ANNEXE : TABLEAU DETAILLE DES MODIFICATIONS APPORTEES AU DOSSIER

1 RESUME DES AVIS ET REPONSES AUX OBSERVATIONS

MEMOIRE EN REPONSE A L'AVIS REÇU N°4 DE LA PART DE L'INAO

MEMOIRE EN REPONSE A L'AVIS REÇU N°6 DE LA PART DE LA DDTM 34

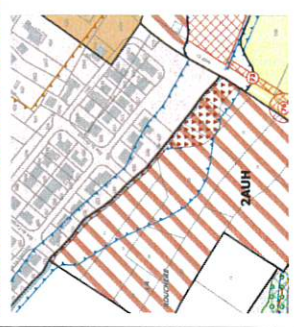
<p>R4 : Les PPRI et PSS approuvés doivent être intégrés au PLUi.</p>	<p>→ R4 : le zonage des PPRI est une SUP qui fait déjà l'objet d'un plan au projet de PLUi arrêté. Un plan croisant zonage et PPRI /AZI a été ajouté en annexe du règlement pour améliorer la lisibilité du zonage et du risque inondation à l'échelle de l'intercommunalité. La CESH propose néanmoins :</p> <p>D'une part de compléter le cahier des SUP par la compilation de l'intégralité des règlements de PPRI.</p> <p>Deux options seront étudiées :</p> <p>Option 1 : d'intégrer le PSS de Poilhes au plan annexé au règlement sur lequel figure l'AZI et les PPRI et de décliner ce plan à l'échelle communale avec un zoom sur les villages.</p> <p>Option 2 : intégrer PPR/PSS aux plans de zonage réglementaire (imposant de retravailler la symbolologie globale des plans).</p>	<p>L'ensemble des PPRI ont été annexés à la liste des annexes : servitudes d'utilité publique et autres annexes, de la page 124 à 610 :</p> <ul style="list-style-type: none"> - annexe 11 : PPRI Capestang - annexe 12 : PPRI Cazedarnes - annexe 13 : PPRI Cébazan - annexe 14 : PPRI Cessenon sur Orb - annexe 15 : PPRI Creissan - annexe 16 : PPRI Cruzy - annexe 17 : PPRI Montels - annexe 18 : PPRI Poilhes - annexe 19 : PPRI Puisserguier - annexe 20 : PPRI Quarante - annexe 21 : PPRI Saint-Chinian, Pierrerue, Babeau-Bouldoux, Prades sur Vernazobre - annexe 22 : PPRMT Saint-Chinian

Il a été fait le choix d'intégrer sur les plans de zonage réglementaire les limites des PPRI de manière simplifiée (sans distinction de niveau de risque). Un renvoi au plan annexe (risques naturels) et servitudes d'utilité publique (PM1) est mentionné dans la légende de chaque plan de zonage.

Zone concernée par un risque inondation
 – consulter le plan annexe
 (Risques naturels) et les servitudes
 d'utilités publiques (PM1)

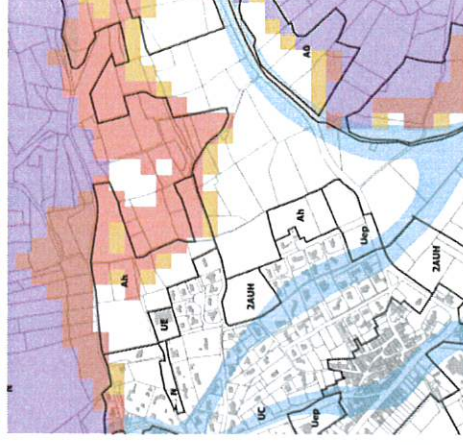
R5 : Retranscrire le réseau de cours d'eau sur les plans de zonage et modéliser le recul de 20m imposé vis-à-vis des cours d'eau non concerné par une étude d'aléa de la crue de référence.

Modélisation du recul de 20m imposé vis-à-vis des cours d'eau comme ci-dessous (Creissan)

→ R5 : Le réseau de cours d'eau sera retranscrit au plan de zonage. La modélisation du recul de 20 m vis-à-vis des cours d'eau non étudiés par un PPRI / AZI sera également faite à partir des données disponibles.

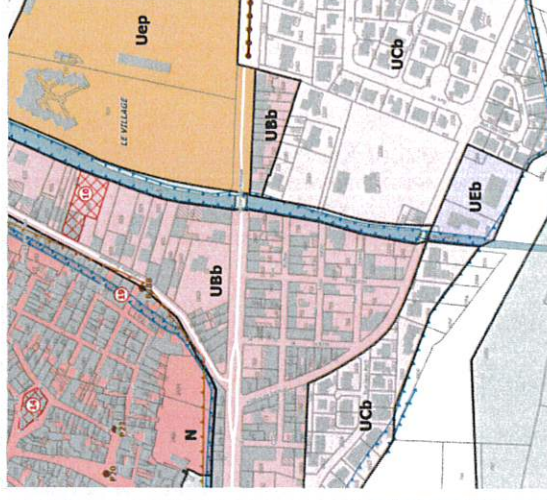
O37 : Les OAP auraient pu imposer les opérations d'aménagement d'ensemble.

→ O37 : Le règlement sera modifié pour corriger ce point avant approbation.

Modification apportée dans le règlement pour les zones 1AU et 2AU (p.93 / 105 / 111)

SERVITUDE EL11 : SERVITUDE RELATIVE AUX INTERDICTIONS D'ACCES GREVANT LES PROPRIETES LIMITROPHES DES AUTOROUTES, ROUTES EXPRESS ET DEVIATIONS D'AGGLOMERATION

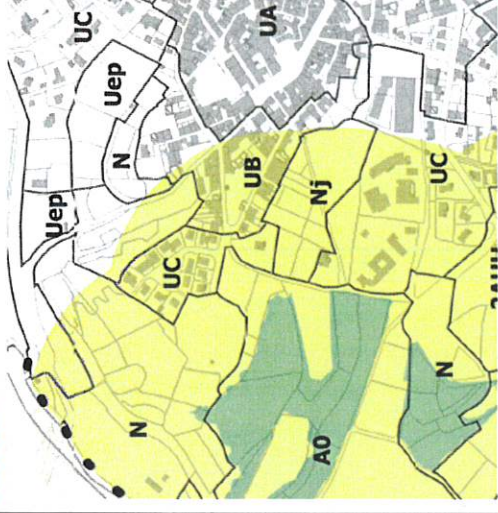
R33 : SUP EL11 doit être représentée graphiquement (mentionnée dans la liste des servitudes).

Réponse de la Mission Connaissance Etude et Prospective de la Préfecture : la servitude EL11 s'applique aux autoroutes et routes express dès la prise d'effet du classement dans la catégorie de voie correspondante. La servitude s'applique aux déviations directement, sans qu'une mesure réglementaire (décret ou arrêté) ne soit nécessaire. Le gestionnaire est le CD 34.

Ajout page 9 de la liste des annexes : servitudes d'utilité publiques et autres annexes

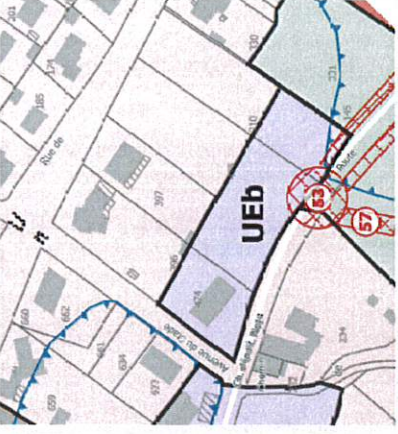
R15 : La MRAe recommande d'expliquer la manière dont les recommandations qu'elle a formulées dans un passé récent sur le PLU de Poilhes ont été prises en compte dans le cadre de la démarche d'évaluation environnementale du projet d'élaboration du PLUi Sud-Hérault et quels bénéfices elles ont apportés dans le cadre d'une démarche, par nature itérative.

→ R15 : L'évaluation environnementale pourra être complétée d'éléments dans ce sens.

Modification apportée page 53 et 54 de l'évaluation environnementale :

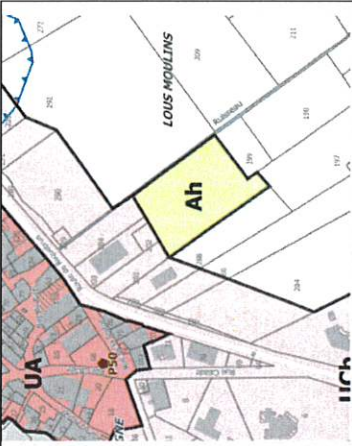
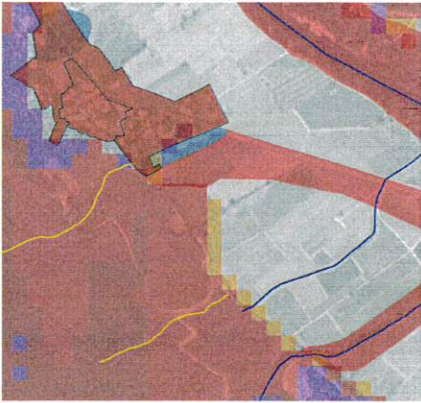
Corriger une erreur de zonage au nord des Fangasses en passant le petit secteur Ah en UEb.

Cette erreur sera rectifiée. Elle fait aussi l'objet d'une demande formalisée dans le cadre de l'enquête publique.

Modification apportée. Les parcelles 753 et 755 sont classées en UEb.

Schéma d'aménagement

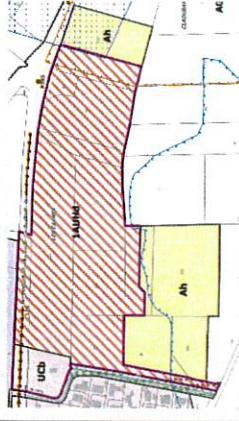
Demande de modification de l'OAAP des Cagnes pour tenir compte des évolutions du projet.

Elles seront étudiées au cas par cas.

Modification de l'OAAP et mise en cohérence dans l'ensemble des pièces du PLU : réduction de l'emprise de l'OAAP, suppression de la notion de cap alimentaire et remise à jour de la vocation, mise à jour des accès avec création d'un plateau, modification de la partie « paysage et patrimoine » avec notamment le classement de la parcelle attenante en AH permettant d'assurer la transition paysagère et fonctionnel du site avec l'étang

Ajout de l'emplacement réservé n°93 au bénéfice de la commune de Capestang « extension gendarmerie »

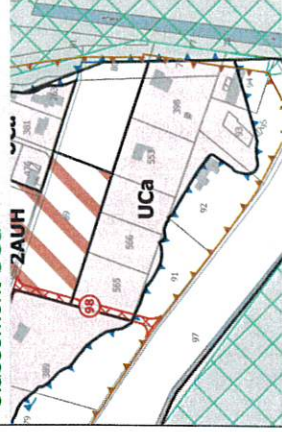
Demande d'ajout d'un emplacement réservé en vue d'acquiescer le foncier nécessaire à la réalisation de la reconstruction/extension de la gendarmerie.

L'essentiel de la demande sera naturellement pris en compte par la CESH. Toutefois il conviendra d'étudier le projet notamment s'agissant de la demande consistant à introduire du commerce de proximité car c'est incompatible avec le projet de DAAC du SCOT en cours de révision avec lequel la CESH a souhaité anticiper la compatibilité.

Suppression EBC à Rabettes

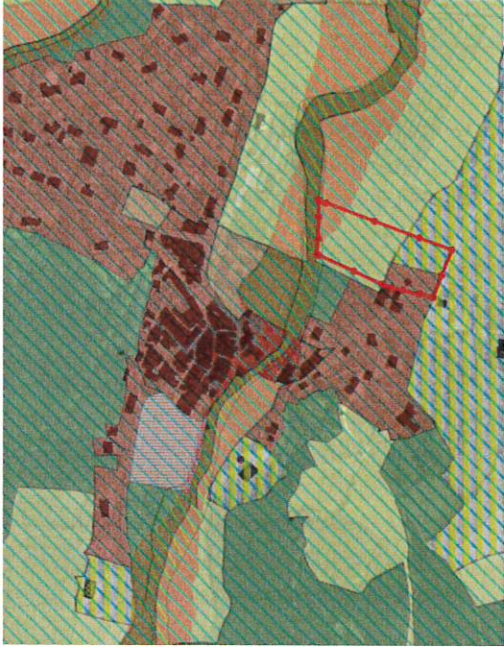
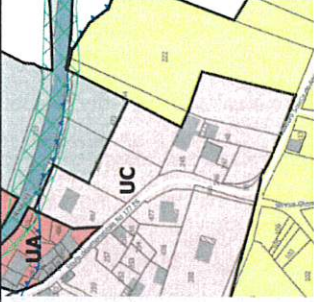
Suppression des EBC à l'entrée du lieu-dit des Rabettes.

Ces EBC seront supprimés.
